2.2.1 (7) 福浦断層周辺に認められる谷地形 —北西方の地質調査(谷地形(2))—

コメントNo.10の回答

2.2.1 (7) 福浦断層周辺に認められる谷地形 —南西方の評価結果—

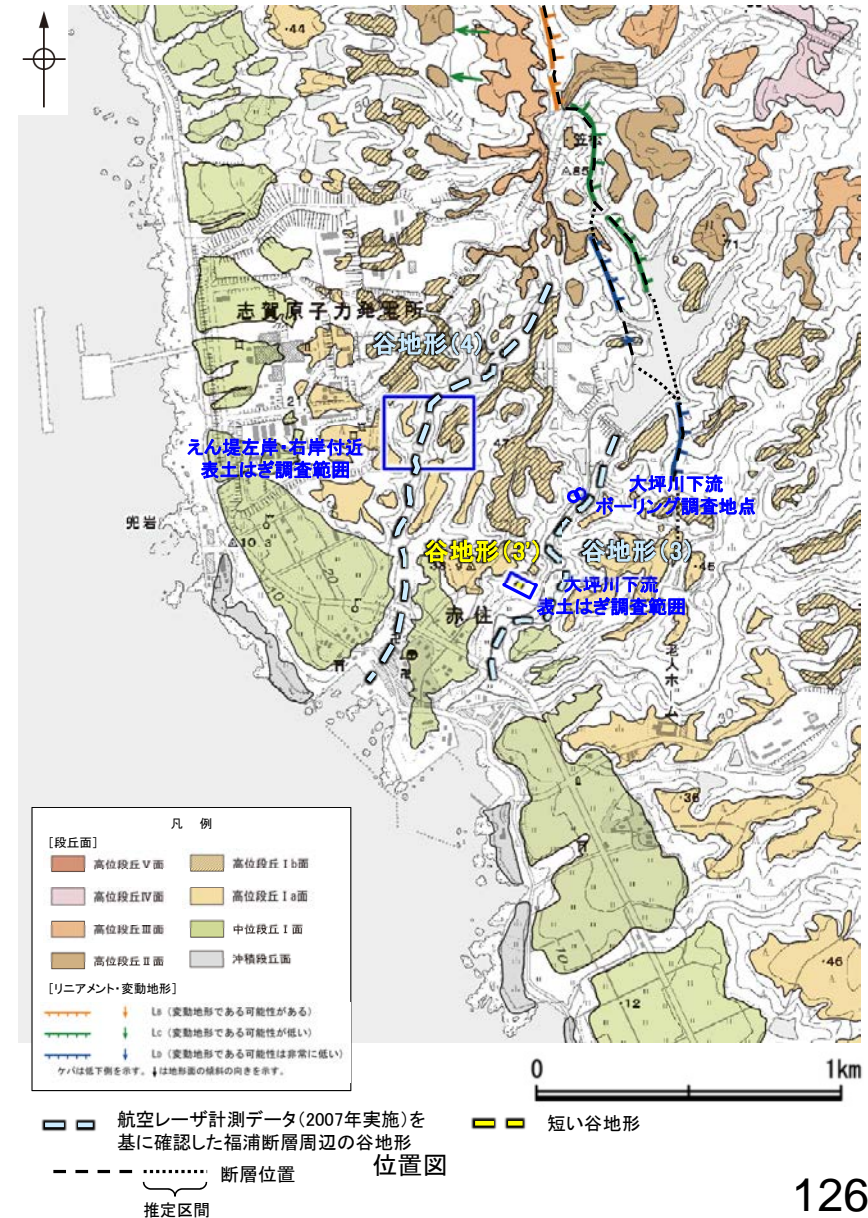
コメントNo.10の回答

- 谷地形(3)に対応する断層を図示している文献はない。また, 谷地形(3)に対応するリニアメント・変動地形は判読されない(P.127, 128)。
- 谷地形(3)を挟んで, 中位段丘I面及び高位段丘Ia面に高度差がない(P.128)。
- 大坪川下流ボーリング調査の結果, 谷地形(3)の位置に断層は認められない。(P.130~135)
- 地質調査の結果, 谷地形(3)の直進方向に認められる短い谷地形(3')の直上には穴水累層の安山岩が分布し, そこに断層は認められない(P.136)。

谷地形(3)の位置に断層は認められない。

- 谷地形(4)に対応する断層を図示している文献はない。また, 谷地形(4)に対応するリニアメント・変動地形は判読されない(P.127, 128)。
- 谷地形(4)を挟んで, 中位段丘I面及び高位段丘Ia面に高度差がない(P.128)。
- 地質調査の結果, 谷の延長位置を横断する露头には, 穴水累層の安山岩及び凝灰角礫岩が連続して分布し, そこに断層は認められない(P.137~139)。

谷地形(4)の位置に断層は認められない。

2.2.1 (7) 福浦断層周辺に認められる谷地形 —南西方の地形調査—

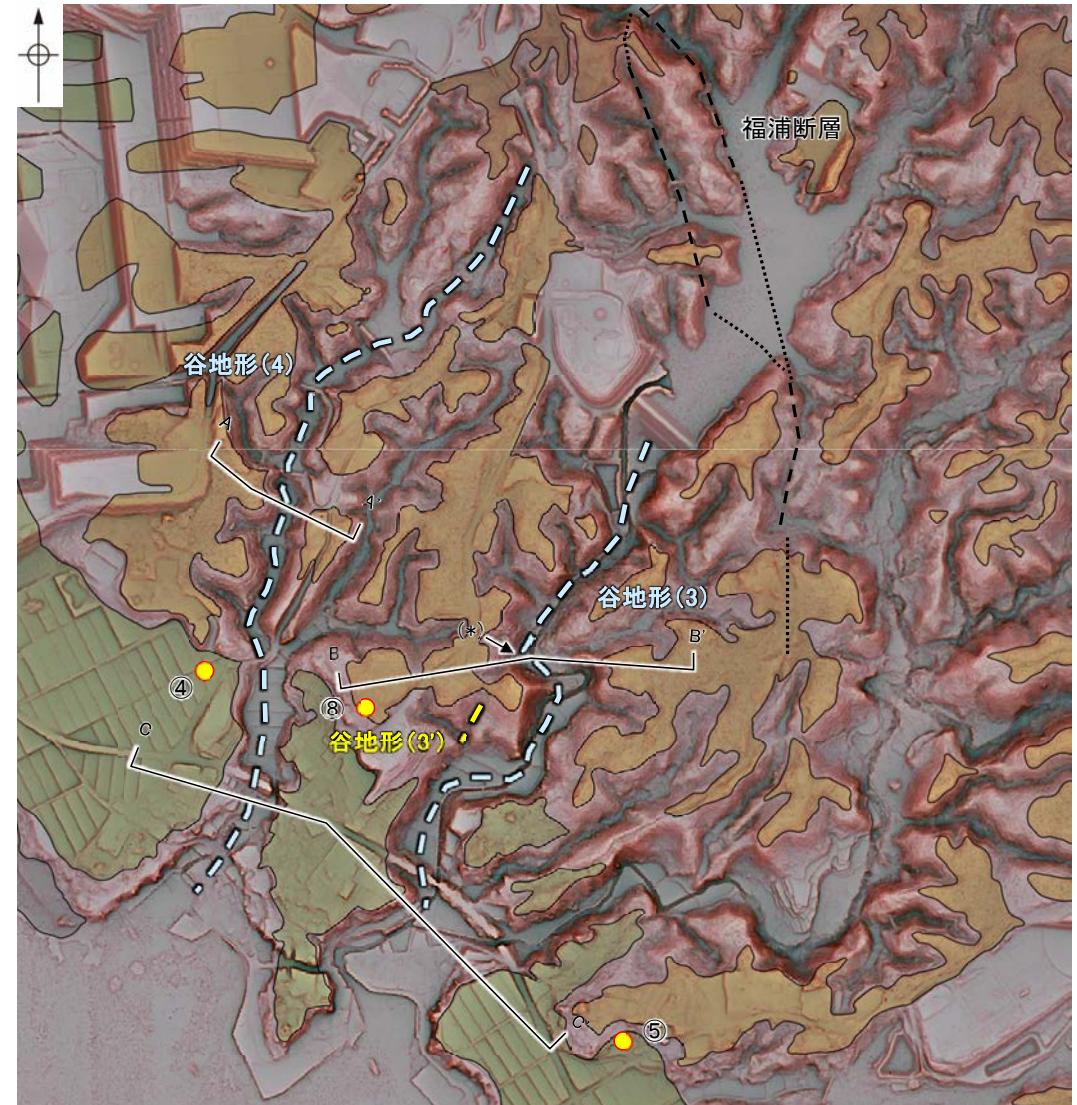
コメントNo.10の回答

- 谷地形(3)及び谷地形(4)は、直線性に乏しく湾曲して分布する。
- 谷地形(3)は(*)の位置で湾曲するものの、(*)の位置から直進方向に短い谷地形(谷地形(3'))が認められる。
- 谷地形(3)及び谷地形(4)を挟んで分布する中位段丘Ⅰ面及び高位段丘Ⅰa面に高度差がない(次頁)。

2.2.1 (7) 福浦断層周辺に認められる谷地形 — 南西方の地質調査(谷地形(3)) —

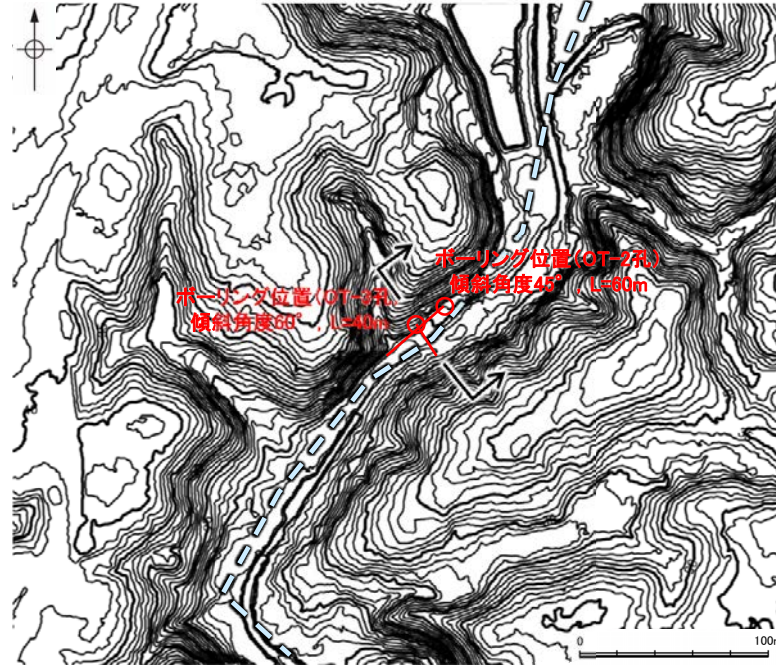
コメントNo.10の回答

- 谷地形(3)の沢部等で地表踏査を実施した結果、堅硬な穴水累層の安山岩が分布する。
- ボーリング調査の結果、谷地形(3)の位置に福浦断層から分岐する断層は認められない(次頁)。
- 谷地形(3')の直上で表土はぎ調査を実施した結果、穴水累層の安山岩が分布し、それは非破碎であり、断層は認められない(P.136)。
- 以上より、谷地形(3)の位置に断層は認められない。

2.2.1 (7) 福浦断層周辺に認められる谷地形 — 南西方の地質調査(谷地形(4)) —

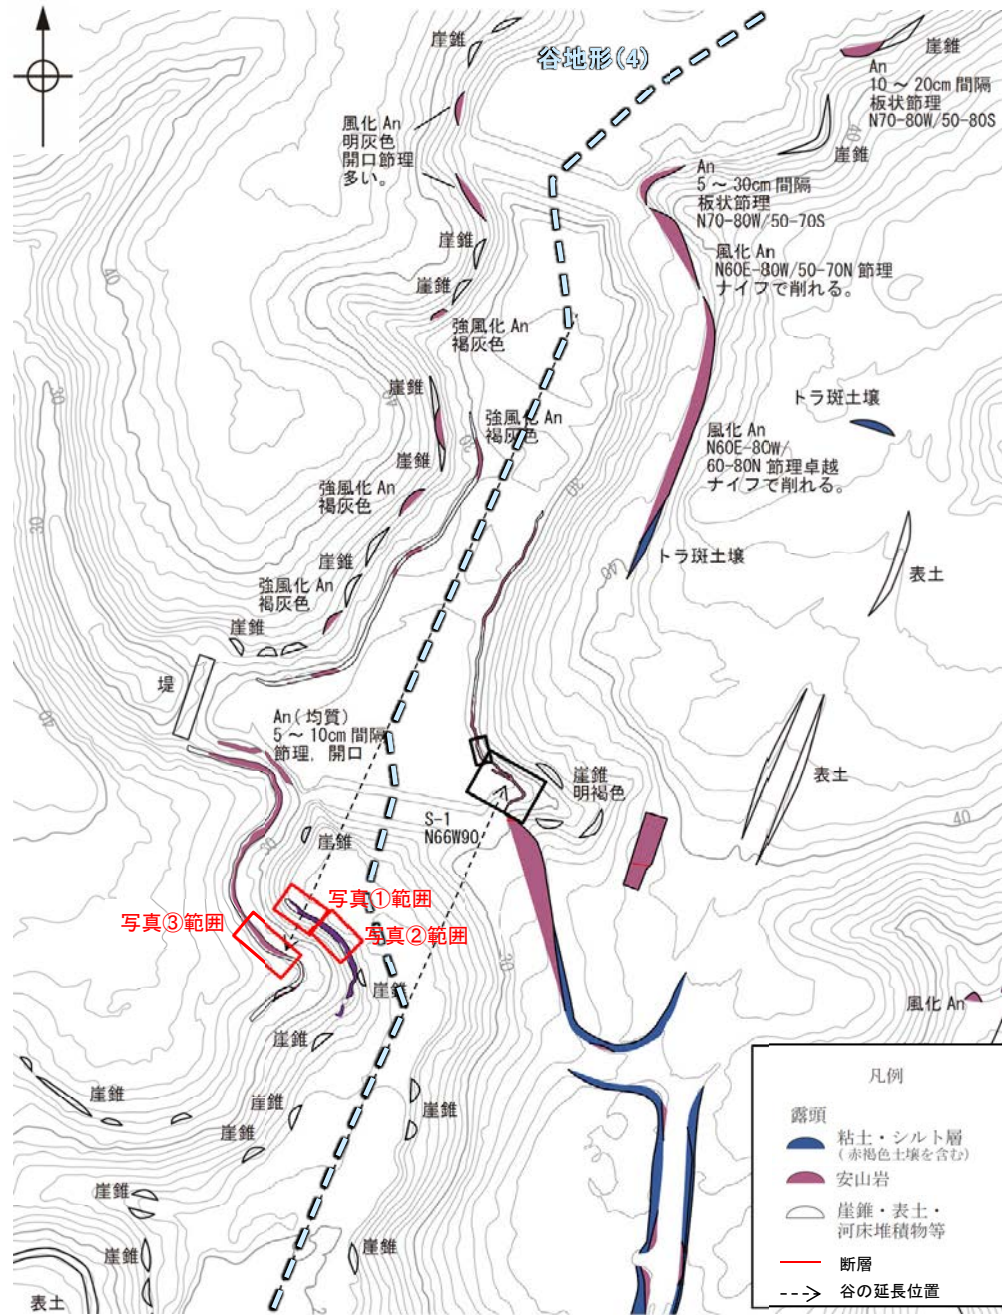
コメントNo.10の回答

- 谷地形(4)の沢部等で広く地表踏査を実施した結果、堅硬な穴水累層の安山岩及び凝灰角礫岩が分布する。
- 谷の延長位置を横断して表土はぎ調査を実施した結果、穴水累層の安山岩及び凝灰角礫岩が連続して分布し、それらは非破碎であり、断層は認められない(次頁, 次々頁)。
- 以上より、谷地形(4)の位置に断層は認められない。
